**MUNICIPIUL CLUJ-NAPOCA**  
**judet CLUJ, localitate CLUJ-NAPOCA str. MOTILOR**  
**nr. 1-3 cod postal 400001 telefon 0264556030**

**Referitor la cererea de aviz de amplasament, înregistrată cu nr. 60101836347 / 29.11.2018, pentru obiectivul AMPLASARE PANOU PUBLICITAR IN SISTEM PROVIZORIU SI DEMONTABIL de la adresa judet CLUJ, oras CLUJ-NAPOCA, str. VLAICU AUREL, nr. 23.**

**AVIZ DE AMPLASAMENT FAVORABIL Nr. 60101836347 / 28.12.2018**

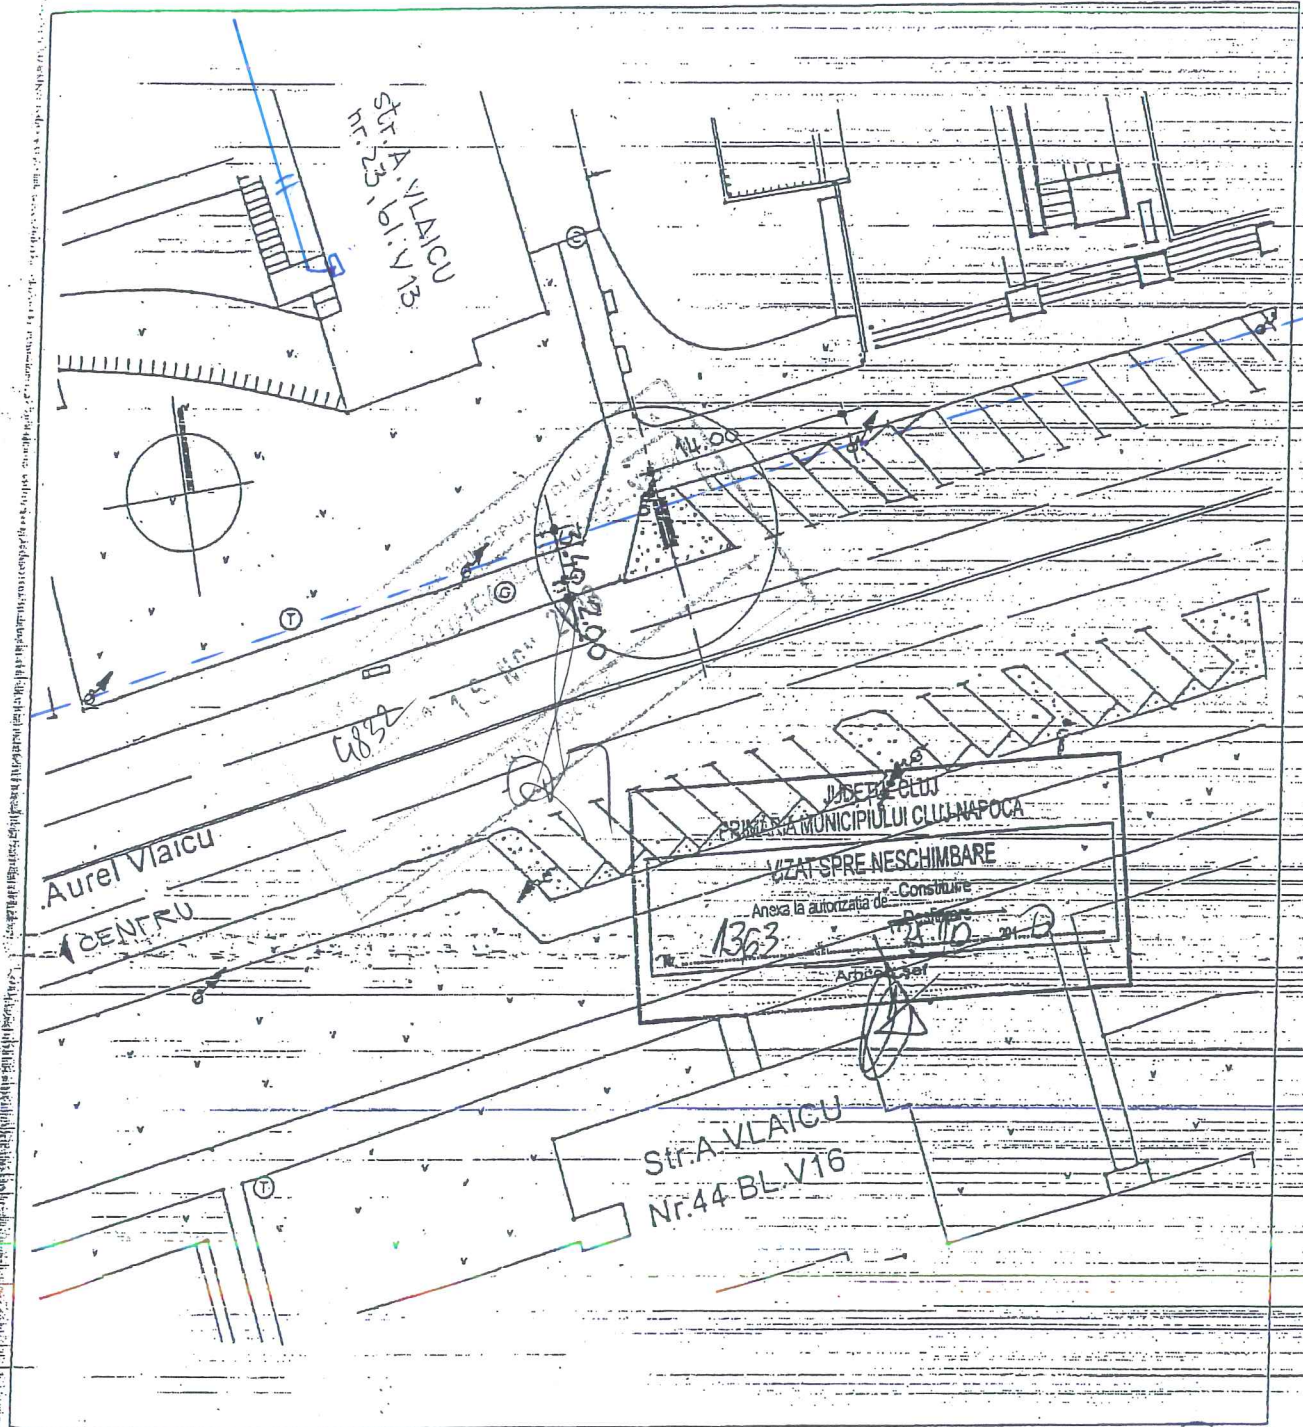
• Instalațiile de distribuție aparținând Sucursala de Distribuție a Energiei Electrice Cluj Napoca au fost trasate orientativ pe planul de situație anexat.

**Se vor respecta distantele minime fata de L.E.A. 0,4 KV, conform P.E. 106/2003; in caz contrar se impune reglementarea (dupa caz, devierea) L.E.A. 0,4 KV, cu o firma atestata A.N.R.E. pe cheltuiala solicitantului, pe baza de proiect avizat de S.D.E.E. Cluj, in vederea respectarii acestor distante.**
